**Van:** [redacted] <[redacted]@gemeentealtena.nl>  
**Verzonden:** 04-07-2024 11:25  
**Aan:** [redacted] <[redacted]@vanarnhem-bouwgroep.nl>  
**Onderwerp:** RE: 36 app sleeuwijk

**Van:** [redacted] <[redacted]@vanarnhem-bouwgroep.nl>  
**Verzonden:** dinsdag 2 juli 2024 09:56  
**Aan:** [redacted] <[redacted]@gemeentealtena.nl>  
**Onderwerp:** 36 app sleeuwijk

04 Juli 2024

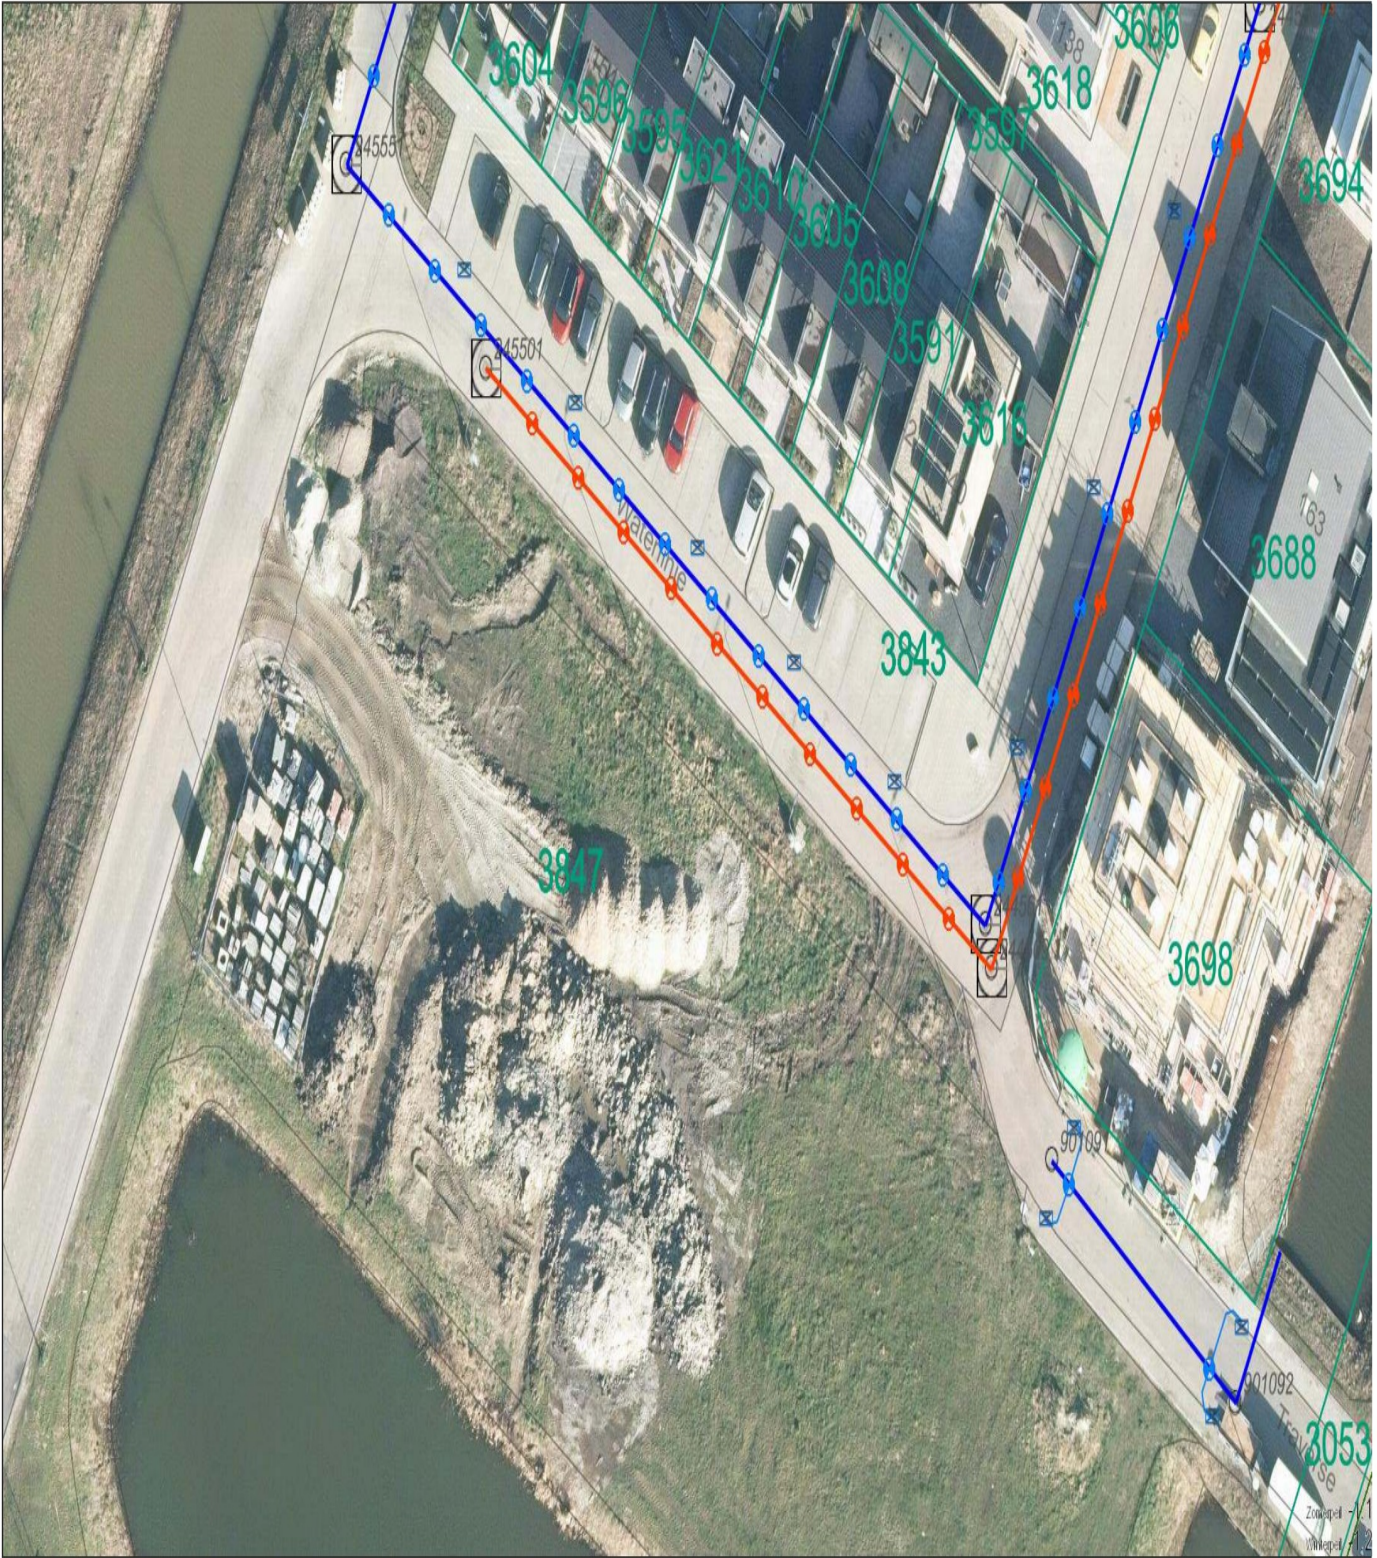
Kun je een tekening aanleveren waar de uitlegger ligt van het vuilwaterriool in het openbare gebied?  
Er liggen hier nog geen uitleggers om op aan te sluiten. Omdat het hier niet om een enkele woning gaat zal er een ringleiding om het gebouw gelegd moeten worden van minimaal rond 250mm die met één aansluiting naar het hoofdriool komt. Om deze aan te sluiten zal er een tussenput in het hoofdriool gezet moeten worden. Zie in de bijlage voor de ligging van het vuil(rood)- en hemelwater(blauw) riool.
